KLAIPĖDOS MIESTO SAVIVALDYBĖS ADMINISTRACIJOS VIEJŠŪJŲ PIRKIMŲ KOMISIJA

DĖL ATSAKYMŲ Į GAUTUS KLAUSIMUS PATEIKIMO

Vadovaudamiesi projekto „Darnaus judumo priemonių įgyvendinimas (Taikos pr.)“ I, II ir III etapų rangos darbų pirkimo atviro (tarptautinio) konkurso būdu (CVP IS ID 5514634) sąlygų aprašo 55 p., atsakome į gautus klausimus:

1 pav. Projekte numatytos medžių šaknų apsaugos grotelės
Pastaba: Galima naudoti analogą suderinus su statytoju ir projektuotoju.

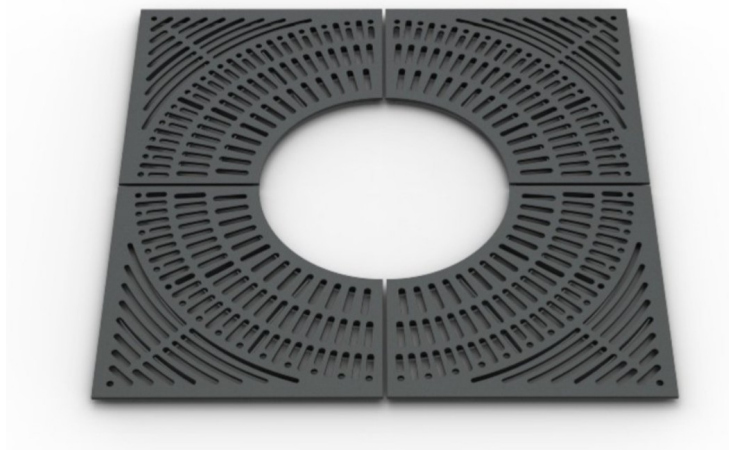
9. Klausimas:

Perkančioji organizacija 2026-01-21 pateikė „Darnaus judumo I-III etapu atsakymai VI 2026-01-20“ 41 atsakymą. Kadangi tai yra TDP prašome užsakovo dabar suderinti grotelių išvaizdą.

Medžių šaknų apsaugos grotelių techninė specifikacija: metalinė medžių šaknų apsauga (1500x1500mm, vidinis diametras – ne mažiau 70 cm). Aukštis – 4 cm. Padengta antikoroziiniu gruntu.
